Comune di Sorbolo (PR)

RELAZIONE ARCHITETTONICA PAESAGGISTICA

La presente relazione paesaggistica fa riferimento ad un progetto per la realizzazione di un impianto fotovoltaico denominato "FV Sorbolo", previsto nel Comune di Sorbolo-Mezzani (PR), proposto da SOR SOLAR sas di Sarsol srl & C (di seguito SOR SOLAR), per il quale è stata in precedenza già inoltrata richiesta di procedura di Verifica di Assoggettabilità a VIA, poi archiviata su richiesta del Proponente SOR SOLAR.

La richiesta di archiviazione è stata inoltrata dopo una seduta del CdS del 06.04.2022 a seguito del quale è stato redatto un verbale; riteniamo quindi opportuno premettere alla Relazione, le note di tale CdS con le relative analisi e relativi chiarimenti, risposte e/o soluzioni proposte.

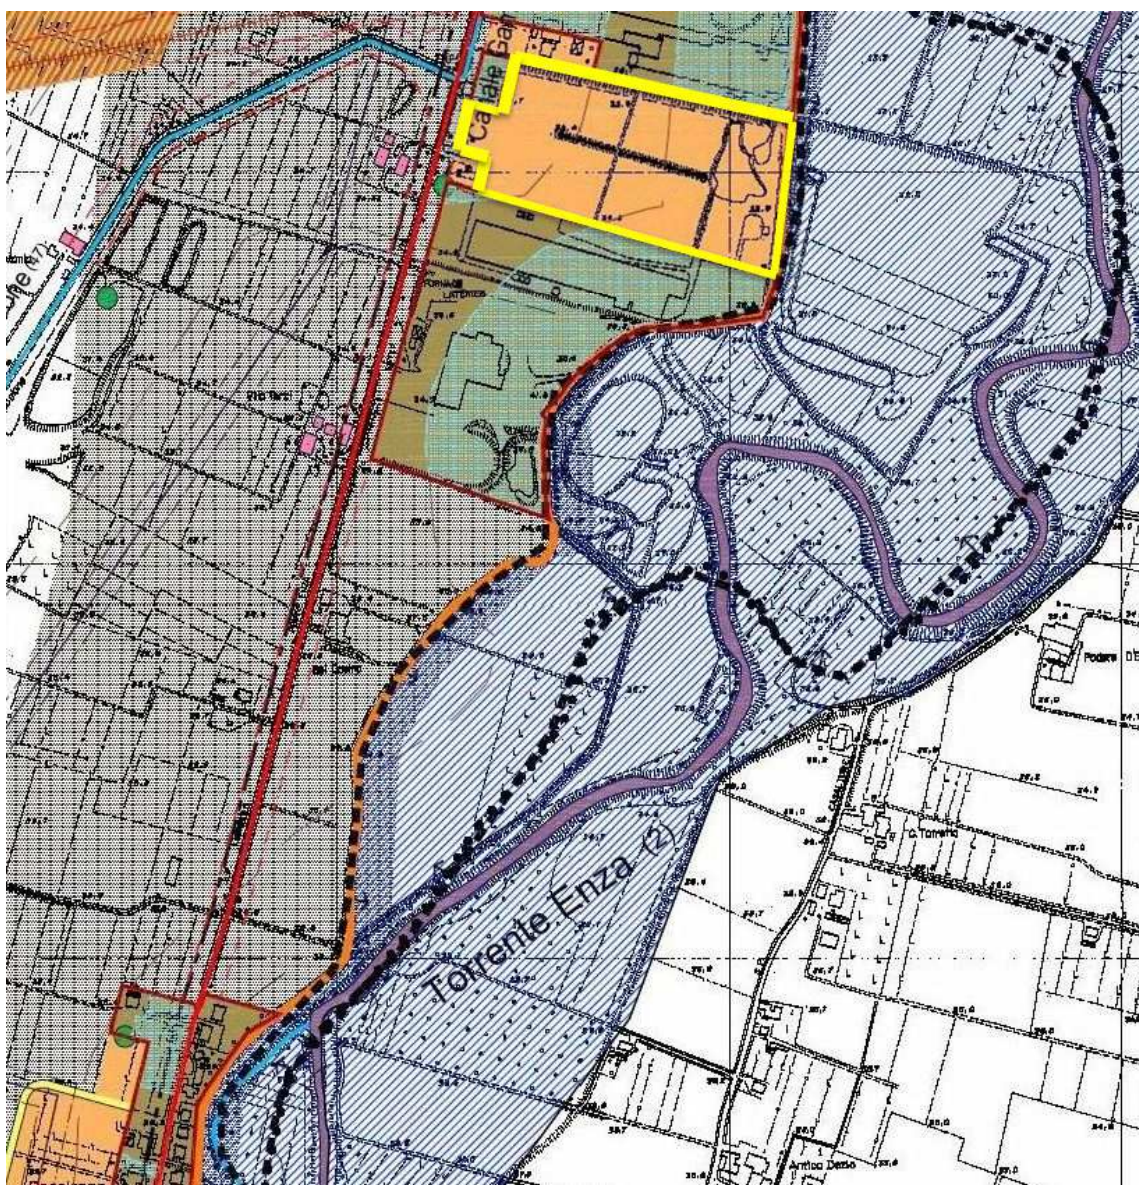
Relativamente alla fascia di rispetto verso il torrente Enza segnaliamo che la stessa è riferita all'argine superiore, ma l'alveo del torrente si trova (vedi immagine che segue), nel peggiore dei casi, ad almeno ad almeno 200 mt dall'area di intervento.

L'arch. Prati in CdS ha contestato quest'ultima immagine segnalando il presunto "errore" di considerare i 150 mt dalle sponde del fiume mentre in realtà è dal piede dell'argine.

Evidentemente non è stata posta attenzione alla parte scritta che indica esattamente questo aspetto: *Relativamente alla fascia di rispetto verso il torrente Enza segnaliamo che la stessa è riferita all'argine superiore...*

i vincoli quindi, con l'estratto di PSC fedelmente riportato, unitamente a questa descrizione sono tutt'altro che "poco definiti"

Viceversa ciò che si intendeva mettere in luce, e ci scusiamo se nella prima versione tale intenzione non è stata ben esplicitata, è il fatto che le "sponde del fiume" sono ben lontane dall'area di intervento e l'indicazione grafica di un vincolo andrebbe valutata con le motivazioni che l'urbanista di turno ha considerato per inserire quel simbolo grafico.

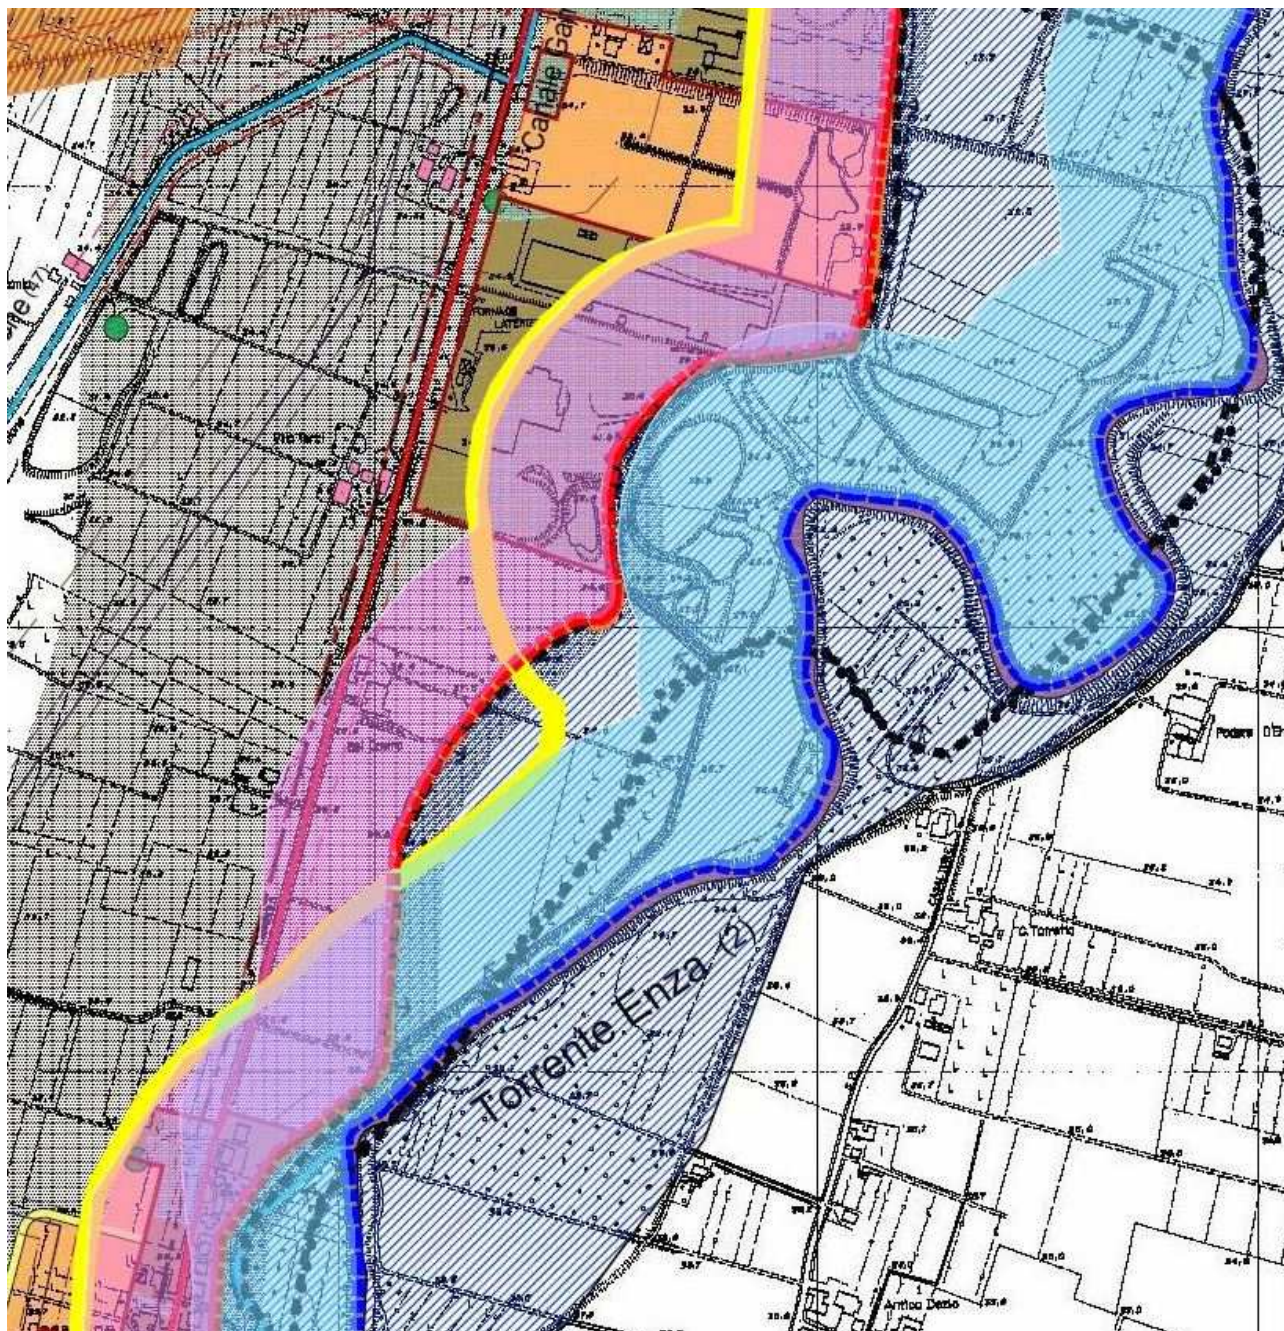
L'immagine che segue è l'estratto di PSC dove si nota la linea di vincolo (marrone tratteggiata) che parte da sud dai 150 mt dall'argine, poi attraversa l'argine e si appoggia ai 150 mt dalle sponde del fiume, per poi riattraversare l'argine maestro e posizionarsi a 150 mt dallo stesso. Il lotto oggetto di intervento è evidenziato in giallo

Che l'andamento della linea di vincolo sia oggettivamente di difficile comprensione, è un dato di fatto. E la cosa appare francamente incomprensibile visto che, la fascia dei 150 mt va ad investire l'ampia area industriale che confina con l'argine maestro e che è edificata per circa il 90%.

Non si discute l'esistenza del vincolo, ma la sua "valenza". Tale aspetto è strettamente connesso al punto 8 che tratteremo più avanti.

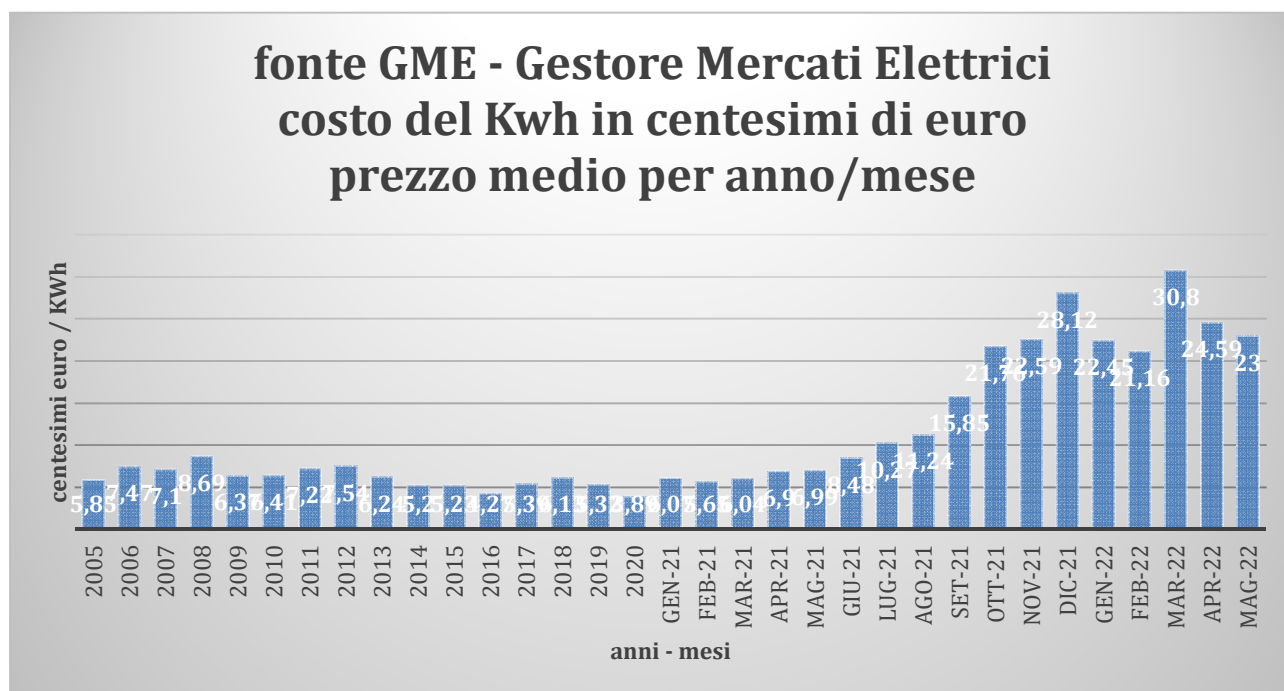
A margine di tutto quanto sopra, segnaliamo che Sor Solar, in accordo con il Comune di Sorbolo, ha convenuto sulla realizzazione di una fascia di mitigazione sul lato est dell'impianto, ovvero frapponendosi fra l'argine e l'impianto stesso.

La nuova tavola BX05 e BX08 riportano dimensioni e conformazione della fascia di rispetto. In particolare la tavola BX05 predispone ulteriori fasce di 5 mt che sono i possibili ampliamenti della fascia di mitigazione che sono in corso di discussione con il Comune e che, potrebbero essere oggetto di più dettagliata definizione nella eventuale successiva fase della PAS.

In questa sede riteniamo importante sottolineare la presenza di questa fascia di mitigazione che nella prima versione progettuale non era stata inserita.

Nella logica degli interessi contrapposti, segnaliamo che ogni ulteriori 5 mt di fascia di mitigazione, si andrebbe a privare l'impianto di circa 92 kw di potenza, ovvero oltre 130.000 kwh di produzione di energia pulita.
